**ARCH
TECO**

Sint-Annaplein 16 – Gent
3e verdieping

3978-10 A AO P N 3.

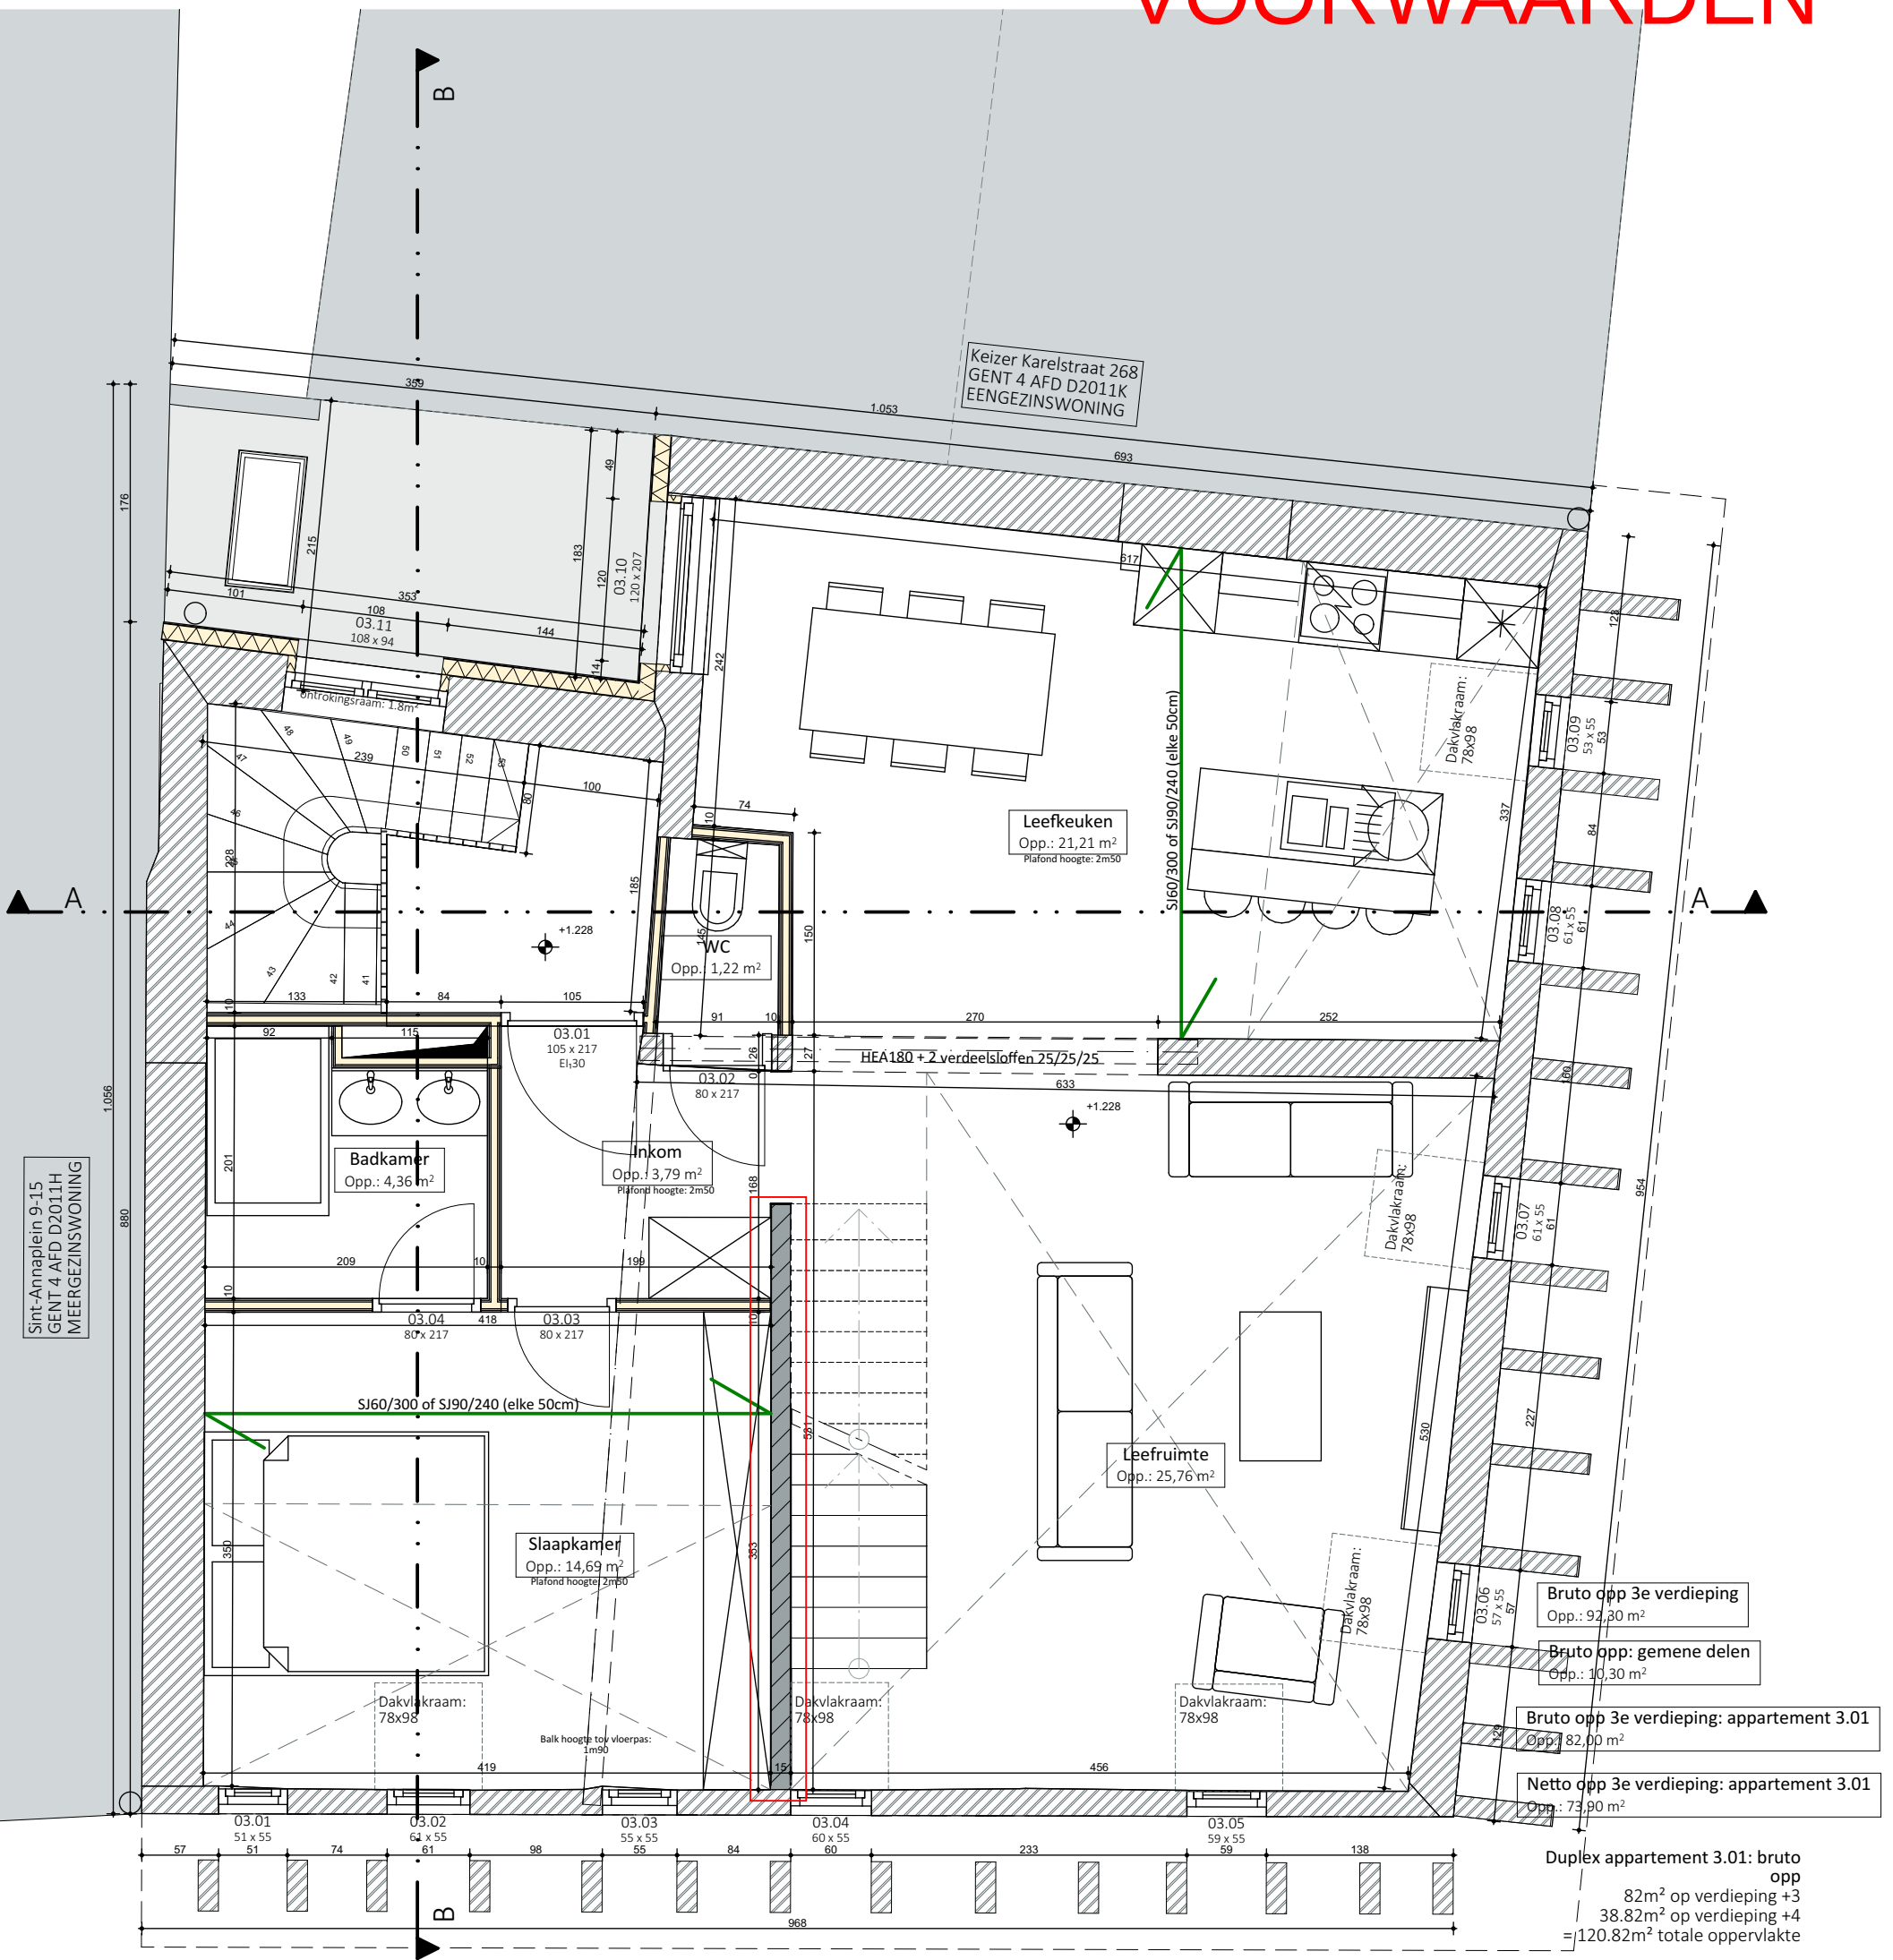
wijzigingen:
ifv stabiliteit: extra balken in vloer + gipskartonwand vervangen door dragend metselwerk
